Nouvel avis de sécurité sur le terrain
Correction urgente d'un dispositif médical – Grippage des bagues de retenue des champs stériles pour bras d'instrumentation da Vinci SP (ISIFA2025-07-C)

ISIFA2025-07-C Annexe A : Liste des numéros de lot des champs stériles da Vinci SP concernés

Annexe B : Étapes d'inspection des champs stériles du système da Vinci for

Figure 4 : Bouton de débrayage du bras d'instrumentation et bouton de débrayage du bras d'instrumentation du haut

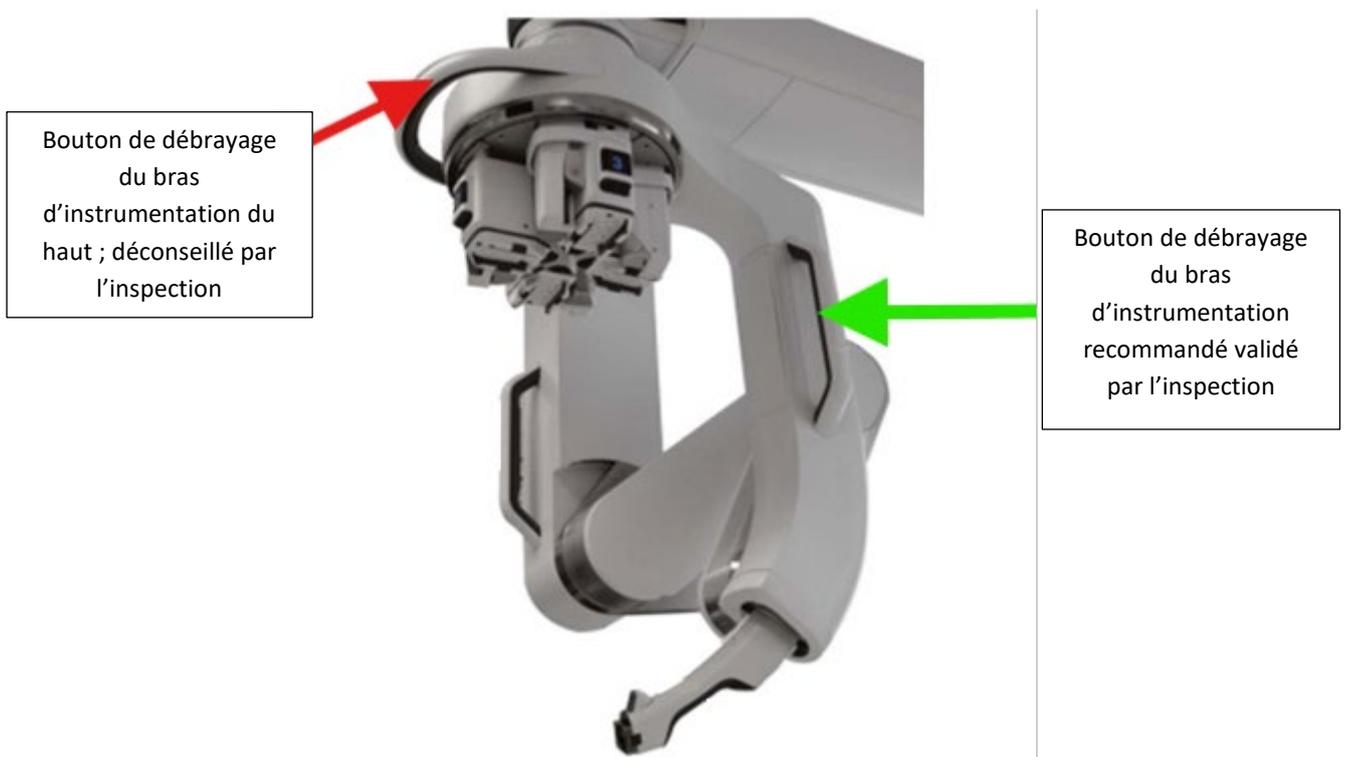
1. Couvrez l'intégralité du système da Vinci SP avec les champs stériles conformément au manuel d'utilisation.
2. Appuyez et maintenez enfoncé le bouton de débrayage du bras d'instrumentation (flèche verte dans la figure 4 ci-dessous).
 - a. Veillez à ne pas utiliser le bouton de débrayage du bras d'instrumentation du haut (au-dessus des mécanismes d'entraînement de l'instrument) (voir la figure 4 ci-dessous), ce qui aurait pour effet de fixer le champ stérile et invaliderait la procédure d'inspection.

Figure 7 : Connecteurs gris foncé et repères gris foncé indiqués sur la bague du champ stérile

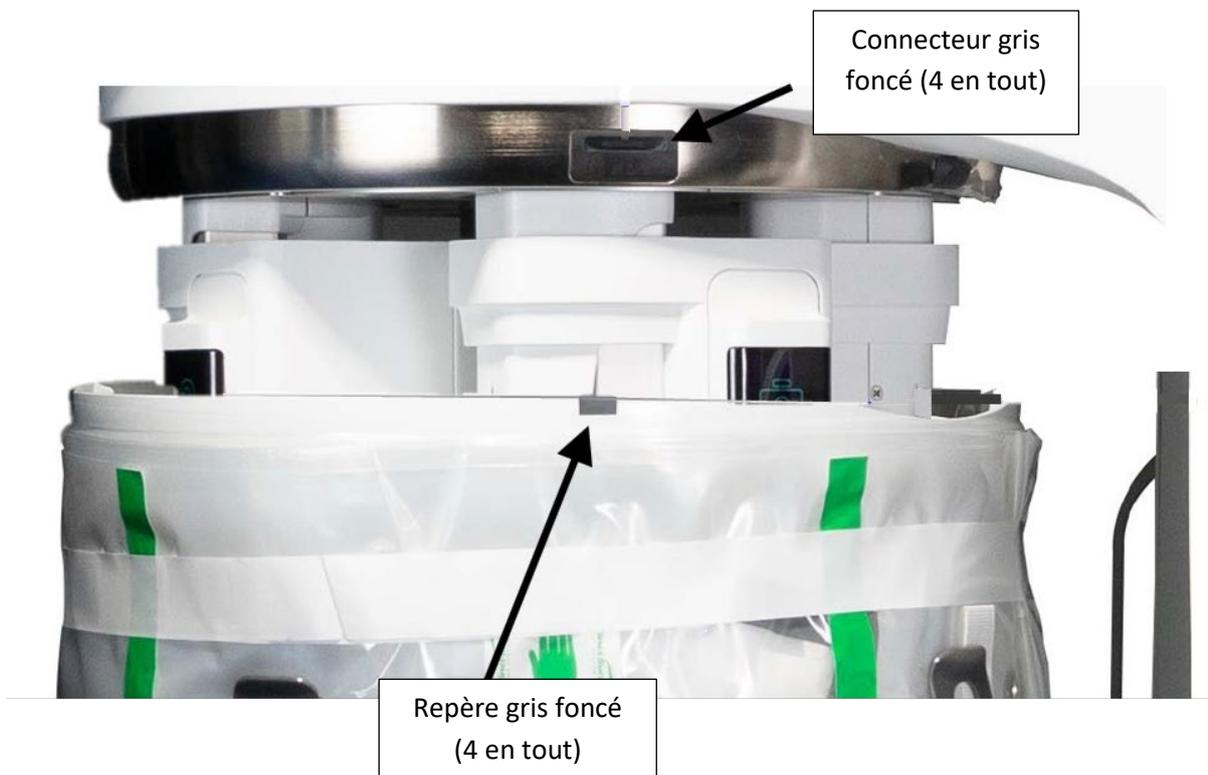
- c. La bague extérieure du champ stérile retombe sur la partie gris métallisé du système (voir les figures 6a et 6b ci-dessous).
 - d. Un des 4 repères gris foncé sort des connecteurs gris foncé pendant la rotation (voir la figure 7).

3. Tout en maintenant le bouton de débrayage du bras d'instrument enfoncé, pivotez manuellement l'ensemble du mécanisme d'entraînement de l'instrument (voir la figure 5) dans un sens sur 360°. Ensuite, pivotez le mécanisme d'entraînement de l'instrument sur au moins 360° dans l'autre sens. La figure 5 illustre une façon de pivoter l'ensemble du mécanisme d'entraînement de l'instrument. Arrêtez-vous immédiatement et rappelez sur « déploiement en vue de la mise en place du champ stérile » pour ramener l'ensemble du mécanisme d'entraînement de l'instrument en position initiale et remplacer le champ stérile si vous observez l'un des comportements suivants :

- a. Incapacité de pivoter le mécanisme d'entraînement de l'instrument sur 360° dans les deux sens
 - b. Message sur le chariot d'imagerie indiquant que le champ stérile n'est pas correctement fixé (message sur le chariot d'imagerie : « Vérifiez que le champ stérile est fixé aux 4 clips du bras d'instrumentation » ou « Champ stérile mal fixé ou manquant. Le champ stérile est peut-être mal fixé et pourrait tomber. Vérifiez que le champ stérile est correctement accroché aux 4 supports pour continuer »).
